Startupname AV Texel

| Opdrachtgever | Gemeente Texel |
| Datum rapport | 6 september 2019 |

Rapport periodieke inspectie atletiekaccommodatie

1. Aanpassingen finish

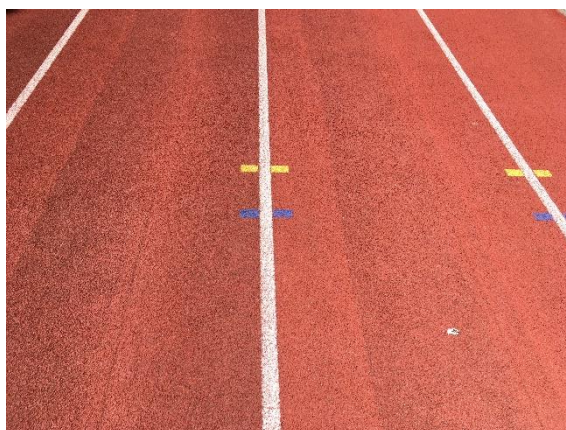
De markering bij de finish ontbreekt. Hierdoor wordt niet (meer) voldaan aan het reglement van de Atletiekunie.

De letters staan 90° gedraaid. Het actuele belijningsplan (2019) schrijft hierover: "De cijfers moeten leesbaar zijn vanaf een te verwachten televisiecamerapositie, veelal aan de buitenzijde van de baan."

3. Verzakking band en/of tegel (binnenzijde baan)

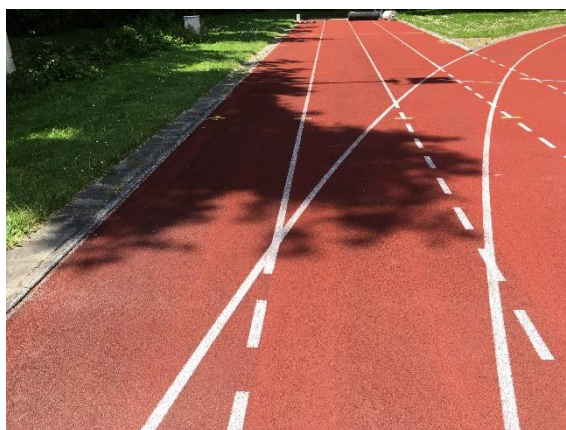
Tegels en opsluitbanden dienen op gelijke hoogte te zijn met de bovenzijde baan of de bovenzijde van de gootafdekker of verhoging binnenzijde baan 1. Dit is op diverse plaatsen niet het geval, waaronder op bovenstaande foto.

Atletiekbaan AV Texel

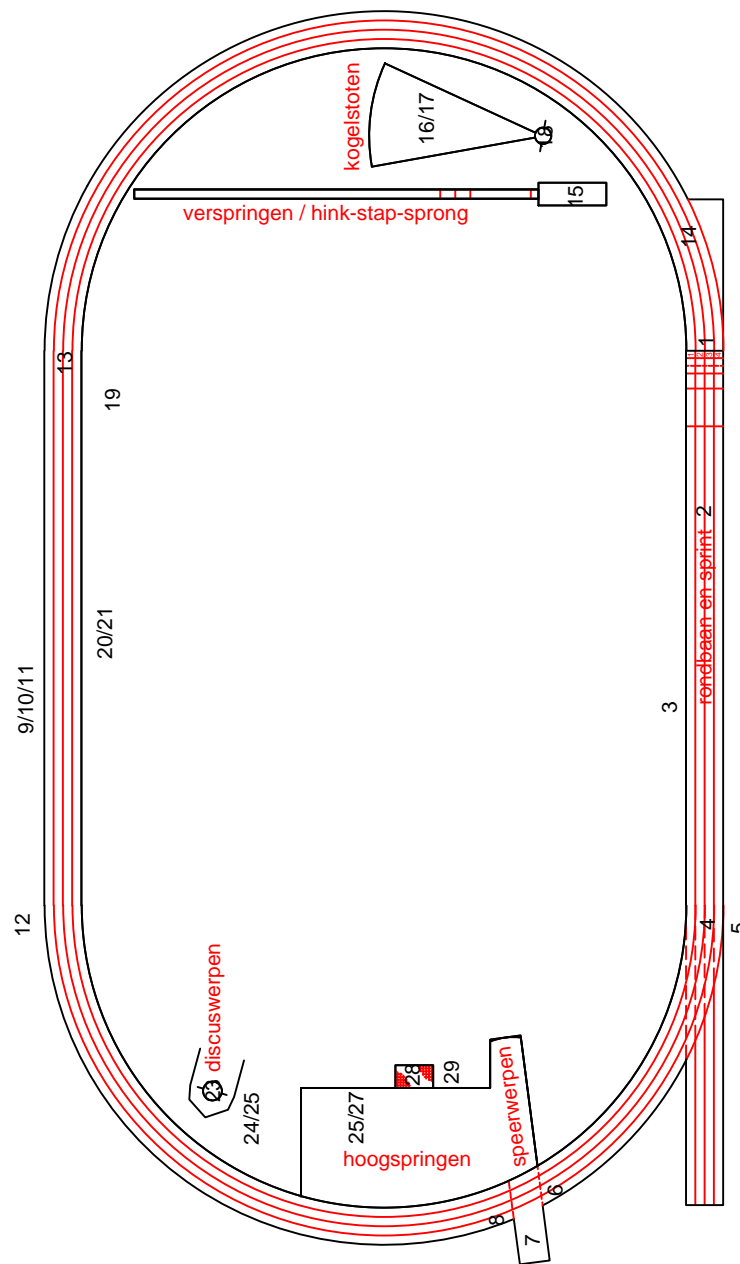
16/17 = fotonummer, positie indicatief
hoogspringen = onderdeel / technisch nummer

Foto 1a

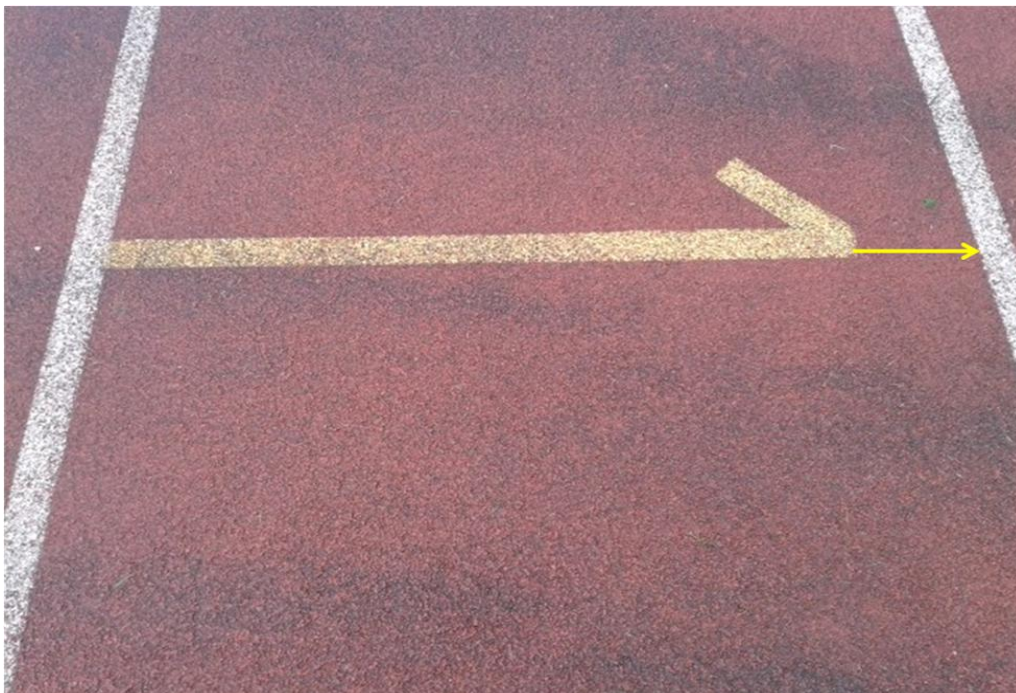
Bij de her belijning de gele estafette haken, 4x100m, aanbrengen over de gehele breedte van de baan. Zie foto 1a en belijningsplan Atletiekunie.
